改善箇所説明図

基準不適合発生箇所

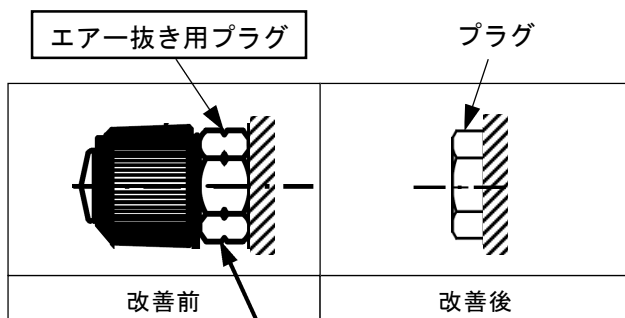
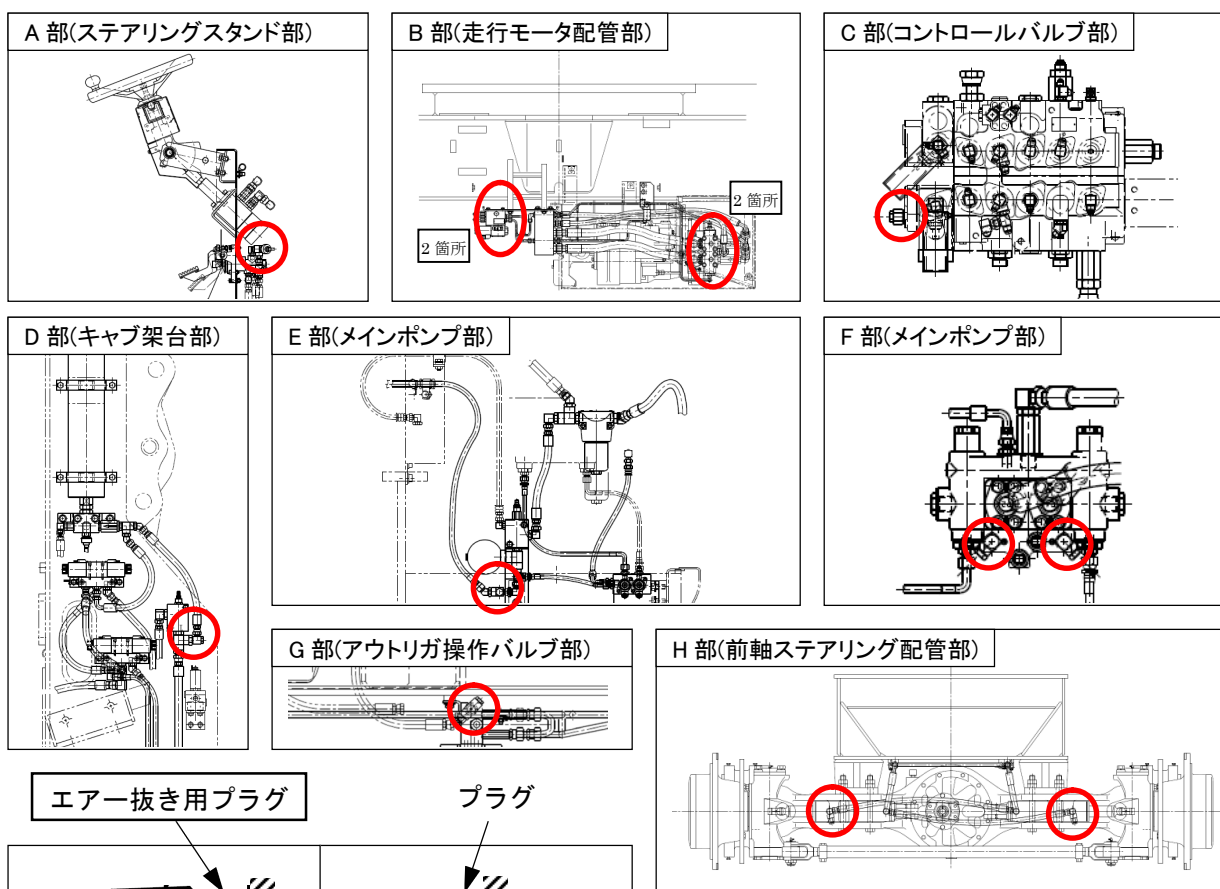
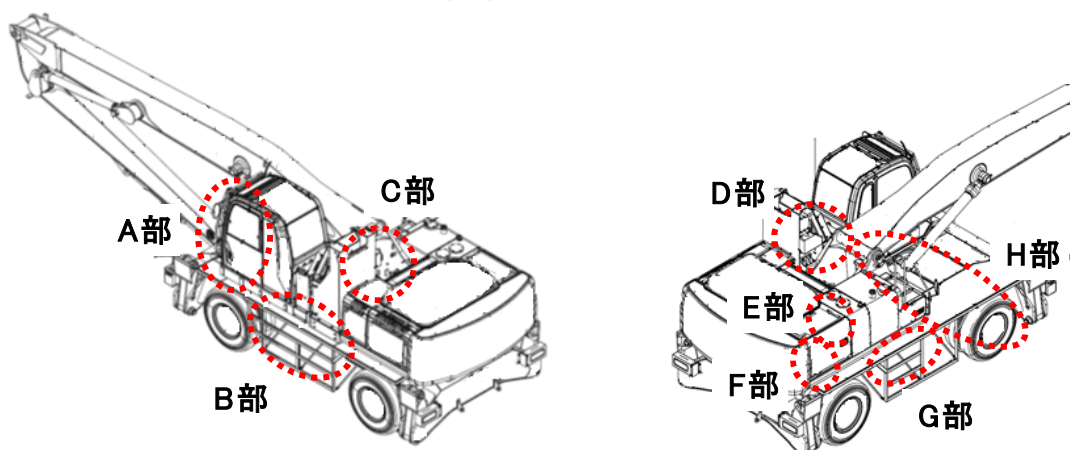
動力用油圧配管において、製造工程における作動油充填後の内部のエア抜き・調圧作業の簡便化のために備えられているエア抜き用プラグの内部のシール部が、使用過程において損傷する場合がある。そのため、当該プラグから作動油が漏れ、そのままの状態で使用を続けると、最悪の場合、走行不能になるおそれがある。

全車両、当該プラグを対策品と交換する。

注 : は交換部品を示す。

識別 : プラグの外観形状により識別する。
